Elektrische installaties op laagspanning en op zeer lage spanning (Boek 1 - KB 8/09/2019) - Algemene Directie Energie

Plaats van het onderzoek: GANZENDRIES 213/215 9000 GENT België

Aard onderzoek: Periodieke inspectie (Boek 1 6.5)

BESLUIT : NIET CONFORM

Bord

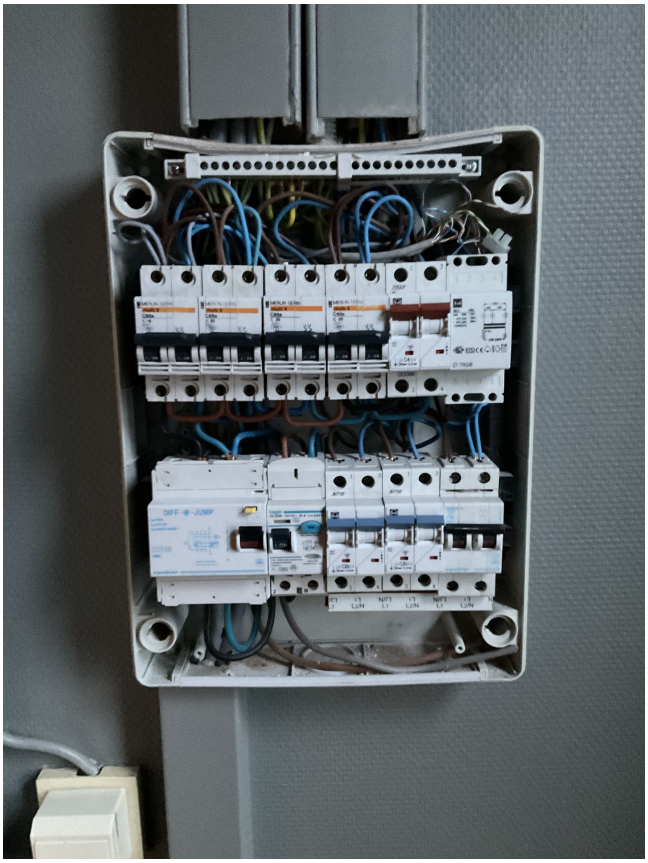
Categorie	Bewoordingen	Paragraaf
B. Aarding		
	Een aarding verwezenlijken overeenkomstig de voorschriften.	B1: 4.2.3; 5.4.2.; 5.4.3.
	De waarde van spreidingsweerstand van de aarding dient kleiner te zijn dan 30 Ohm.	B1: 4.2.4.3.
E. Schema's		
	Eendraadsschema('s) van de installatie is (zijn) te voorzien.	B1: 3.1.2.; 9.1.1; 9.1.2; B3: 3.1.2.
	Situatieschema('s) van de installatie is (zijn) te voorzien.	B1: 9.1.2.
F. Elektrische bord		
	De genaakbare, naakte onder spanning staande delen zijn niet op een afdoende wijze afgeschermd.	B1: 4.2.2.3.; 5.1.4.;B3: 4.2.2.2.; 5.1.4
G. De beschermingsleider		
	De continuïteit van de beschermingsgeleider(s) naar de aarde dient verzekerd te worden.	B1: 5.4.3.5.; B3: 5.4.3.5.
F. Elektrische bord		
	Uiteinden van overbruggingsbaar herstellen. Directe aanraking mogelijk.
